POTENZIAMENTO IN SEDE DEL SISTEMA
AUTOSTRADALE E TANGENZIALE DI BOLOGNA

"PASSANTE DI BOLOGNA"

PROGETTO DEFINITIVO

RELAZIONE IMPATTO ACUSTICO ESERCIZIO

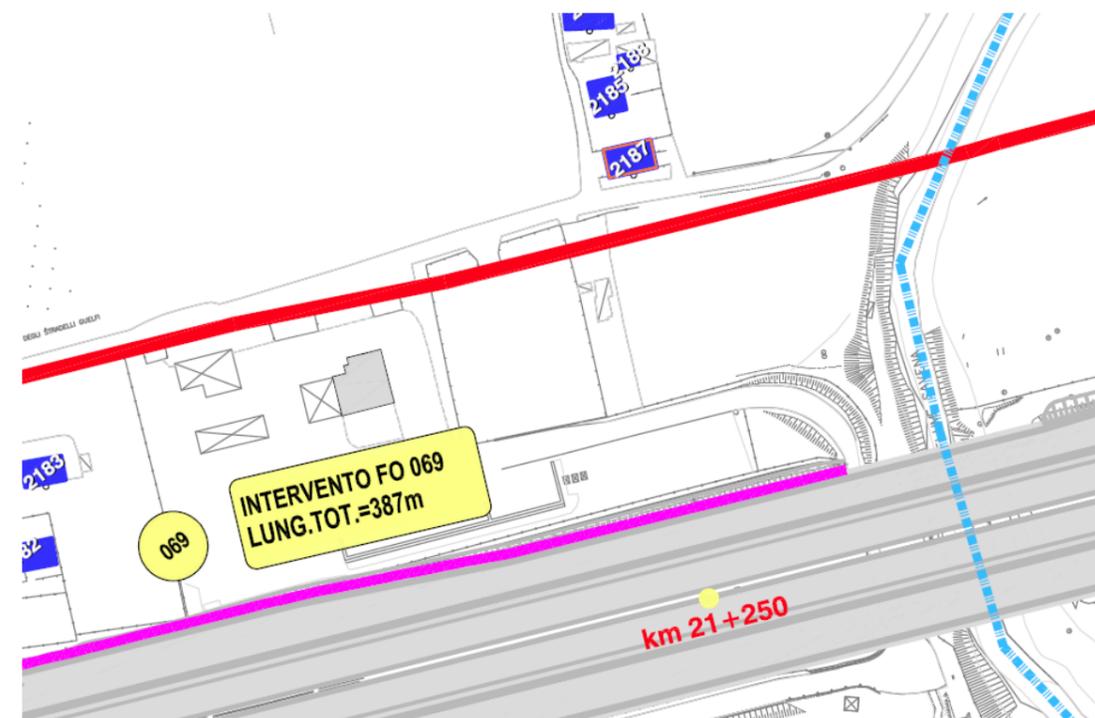
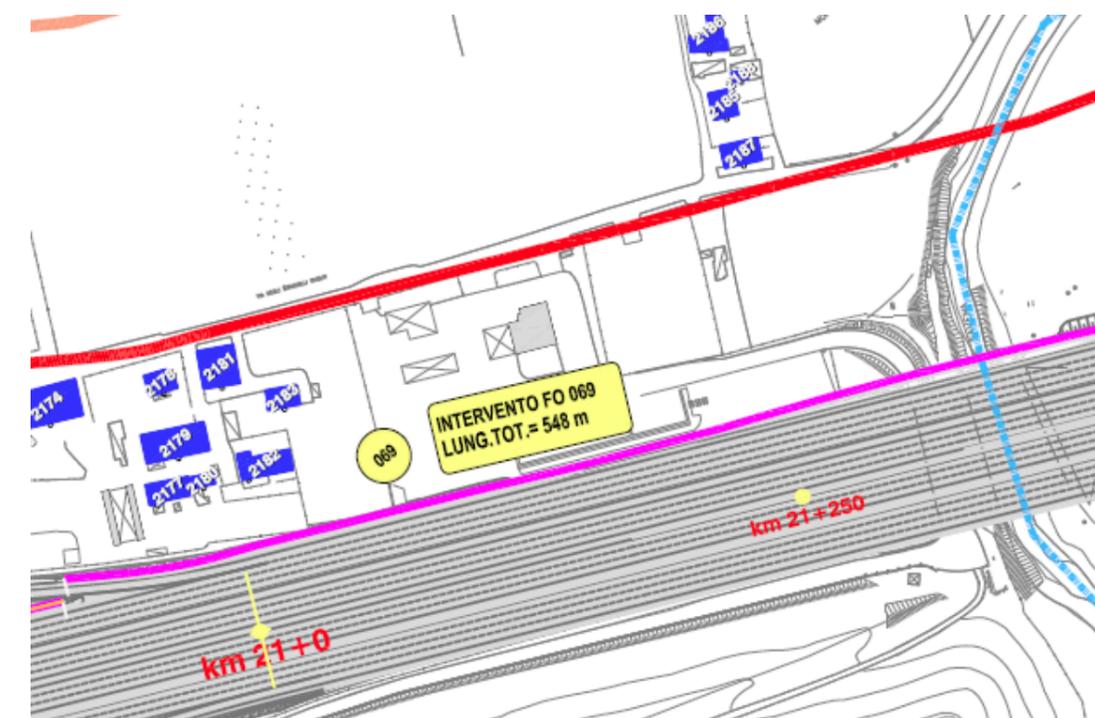
Prescrizione A7 -2-G	
Oggetto	<p>Si richiede di verificare la necessità di ottimizzare le opere di mitigazione acustica in corrispondenza dei seguenti ricettori:</p> <ul style="list-style-type: none"> n. 2187 (prevedendo il prolungamento della barriera FO069).
Risoluzione	<p>Si è proceduto ad integrare nel presente progetto l'ulteriore l'ulteriore potenziamento delle mitigazioni (prolungamento della FO069 di circa 67 metri in sud per un totale di aggiuntivi 436 m²).</p> <p>Gli interventi in progetto generano, rispetto allo stato attuale, un miglioramento medio superiore a 3 dBA.</p>
Elaborati di Riferimento	PAC0001-PAC0017

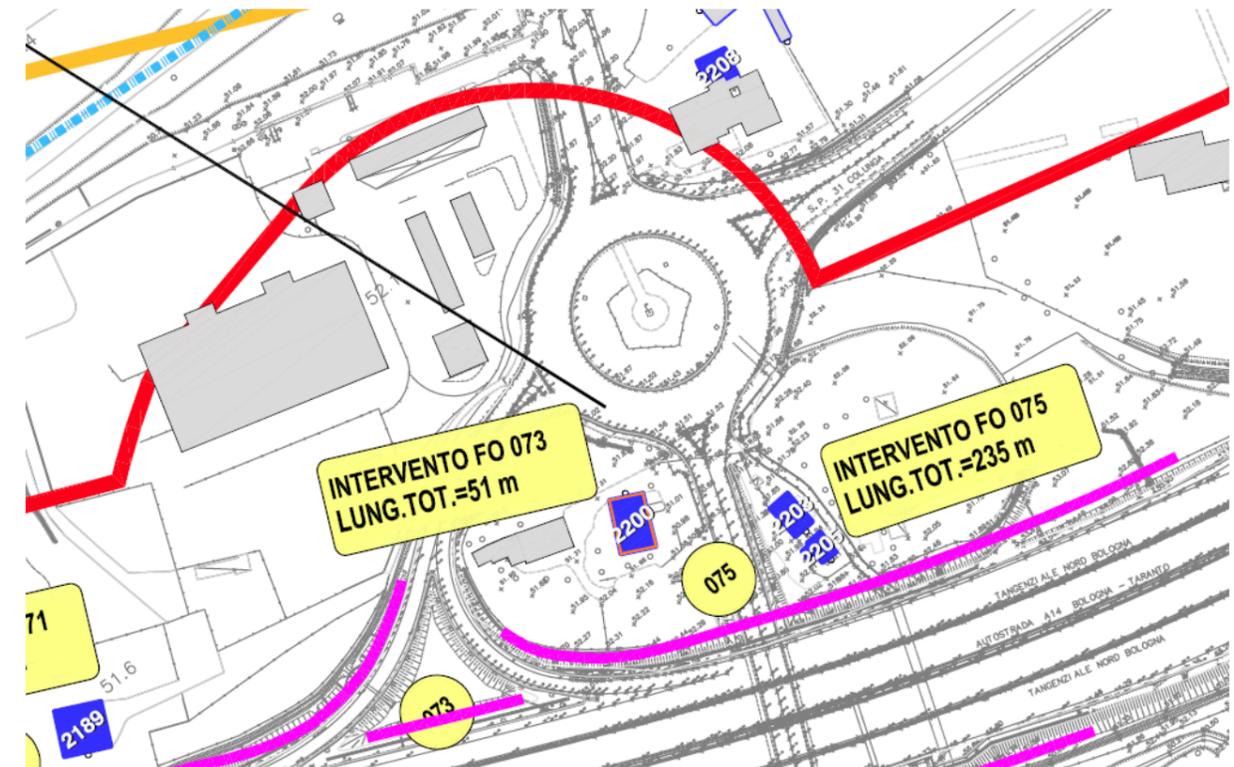
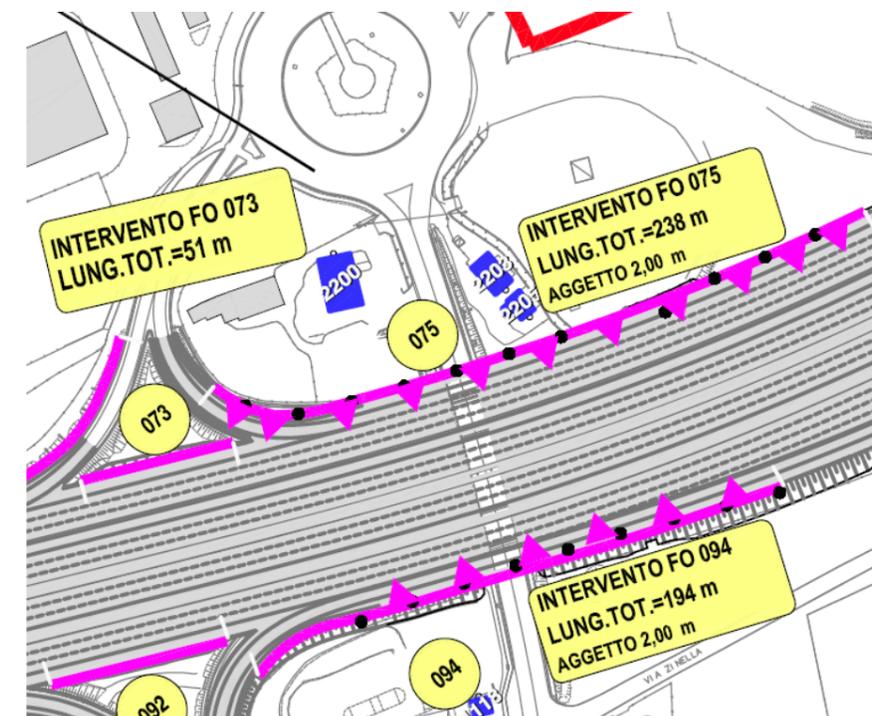
Prescrizione A7 -2-H	
Oggetto	<p>Si richiede di verificare la necessità di ottimizzare le opere di mitigazione acustica in corrispondenza dei seguenti ricettori:</p> <ul style="list-style-type: none"> n. 2200 (prolungando la barriera FO075 lungo lo svincolo).
Risoluzione	<p>Si è proceduto ad integrare l'ulteriore potenziamento delle mitigazioni (realizzazione aggetto di 2 m sulla FO075 per un totale di aggiuntivi 476 m²), riuscendo così a garantire quindi il rispetto dei limiti in facciata per il ricettore segnalato.</p>
Elaborati di Riferimento	PAC0001-PAC0017

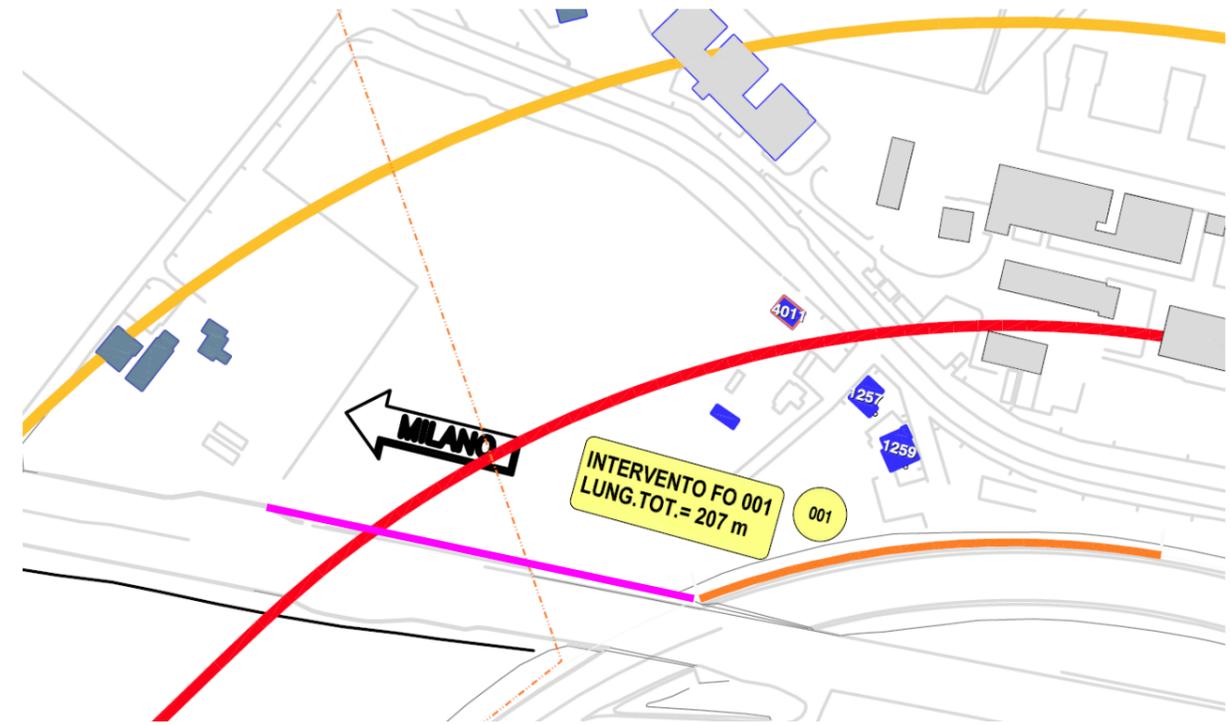
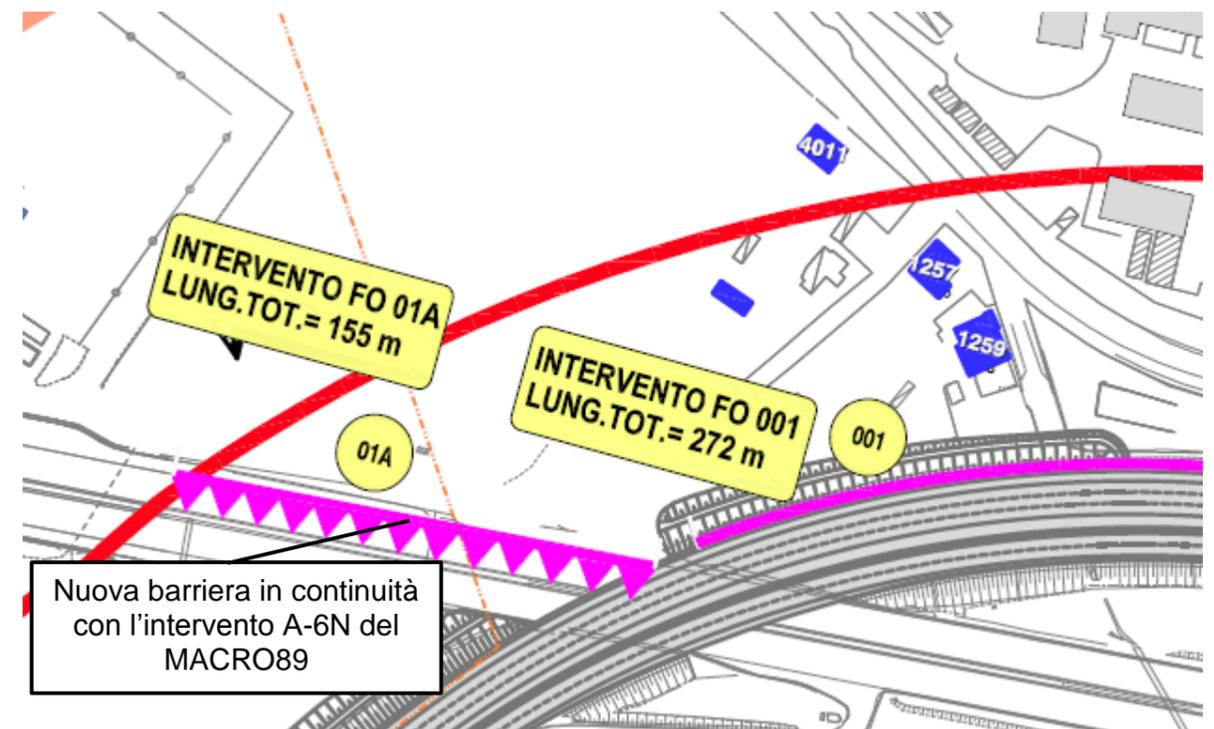
Prescrizione A7 -2-I	
Oggetto	<p>Si richiede di verificare la necessità di ottimizzare le opere di mitigazione acustica in corrispondenza dei seguenti ricettori:.</p> <ul style="list-style-type: none"> n. 4011 (potenziando la FO001).
Risoluzione	<p>Si è proceduto ad integrare nel presente progetto il potenziamento delle mitigazioni (prolungamento della FOA 001 di circa 67 metri in sud per un totale di aggiuntivi 422 m²) e realizzazione di una FOA 1A lungo l'autostrada A14 in continuità con l'intervento A-6N previsto nel macro 89 del Piano di contenimento e abbattimento del rumore di Autostrade per L'Italia (per un totale di aggiuntivi 1007 m²)</p> <p>Gli interventi in progetto generano, rispetto allo stato attuale, un miglioramento medio di circa 3 dBA.</p>
Elaborati di Riferimento	PAC0001-PAC0017
